Revision to a Request for a Standing Offer

Title - Sujet Office Furniture-Meubles - Carling	
Solicitation No. - N° de l'invitation EP837-161021/A	Date 2015-11-06
Client Reference No. - N° de référence du client 20161021	Amendment No. - N° modif. 001
File No. - N° de dossier pq956.EP837-161021	CCC No./N° CCC - FMS No./N° VME
GETS Reference No. - N° de référence de SEAG PW-\$\$PQ-956-68135	
Date of Original Request for Standing Offer Date de la demande de l'offre à commandes originale	
2015-10-08	
Solicitation Closes - L'invitation prend fin at - à 02:00 PM on - le 2015-11-20	
Time Zone Fuseau horaire Eastern Standard Time EST	
Address Enquiries to: - Adresser toutes questions à: Goyette, J-F	Buyer Id - Id de l'acheteur pq956
Telephone No. - N° de téléphone (613) 219-0728 ()	FAX No. - N° de FAX (819) 956-5706
Delivery Required - Livraison exigée	
Destination - of Goods, Services, and Construction: Destination - des biens, services et construction: Carling Campus 3500 Carling Avenue Ottawa, On K2H 8E9

Questions portant sur l'appel d'offres n°1

OCIR relative aux postes de travail

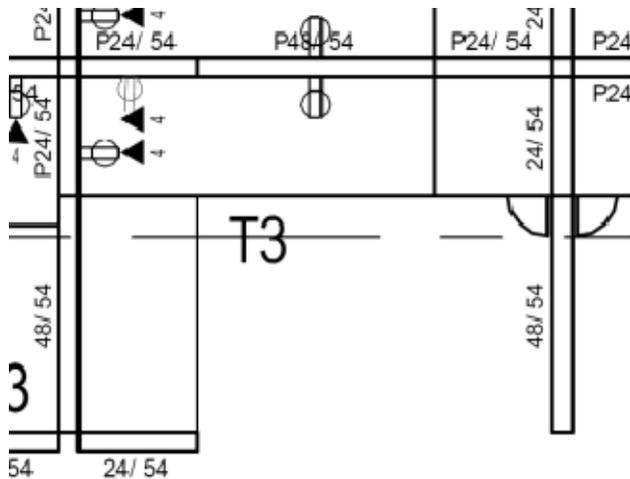
- Q3. L'annexe A-3 indique des cloisons de 24 po de largeur. Nos cloisons de 24 po de largeur peuvent accueillir une prise. Nous pouvons déplacer l'une de ces prises et l'installer sur la cloison de 24 po adjacente tout en satisfaisant aux exigences fonctionnelles. (voir croquis) Veuillez confirmer si c'est acceptable.

- A3. **L'installation d'une (1) prise de courant double sur chaque cloison de 24 po de largeur sera acceptée aussi longtemps que toutes les autres exigences soient respectées.**
